# MESC TECHNICAL NEWS

No. M380-29-9710

## M38223M4M、M38224M6M、M38227EC 割り込み / ポート入力兼用端子使用時の注意事項

図1 P42 / INT0ブロック図

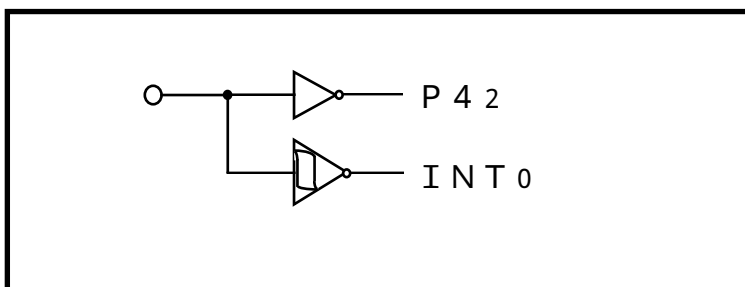
入力回路は図 1 に示すような構成であり、P42 入力しきい値と INT0 の入力しきい値が異なります。そのため、以下の条件を全て満たしている場合、図 2 のように立ち下がりエッジによる INT0 割り込み処理の中で、P42 のレベルを“H”と認識し、割り込み処理を行わないなど、入力波形に対してソフトウェアの動作が一致しません。

図2 不具合時のVILレベルと入力波形

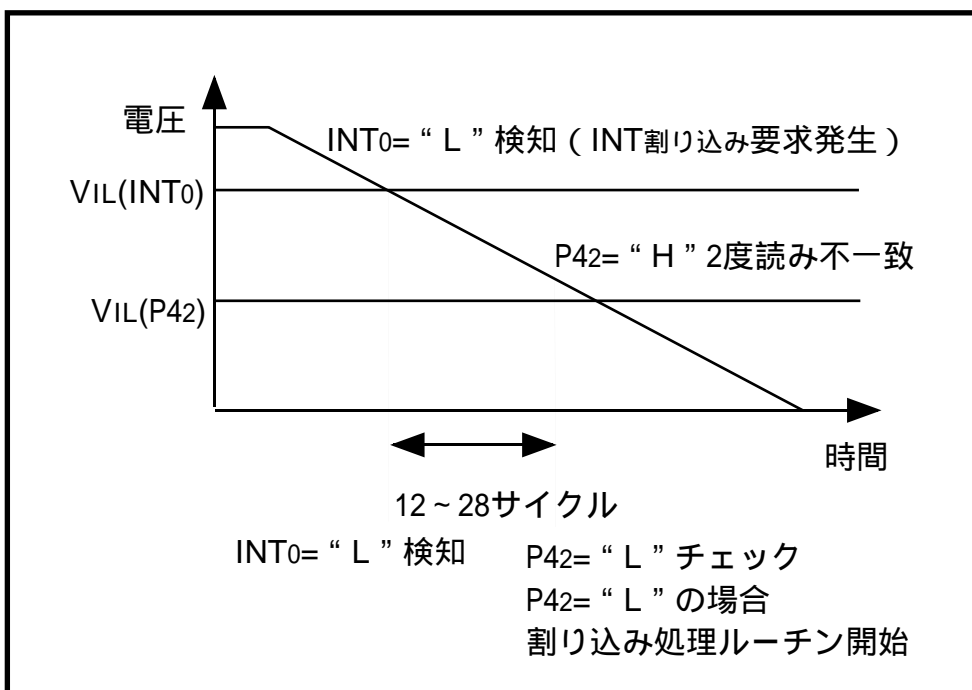
- ・ P42 “L” 認識電圧 [VIL(P42)] が INT0 “L” 認識電圧 [VIL(INT0)] より低い
- ・ INT0 立ち下がり波形が緩やかに降下
- ・ INT0 割り込み処理の先頭で、P42 入力レベルチェックを併用 (2 度読み)

#### (1) 立ち下がりの急な入力波形にする。

以下の時間が 12 サイクル \* 以下となるよう入力波形を設定してください。

(a) Vcc = 2.5V の時 0.25Vcc から 0.2Vcc までの降圧時間

(b) Vcc < 2.5V の時 0.1Vcc から 0.05Vcc までの降圧時間
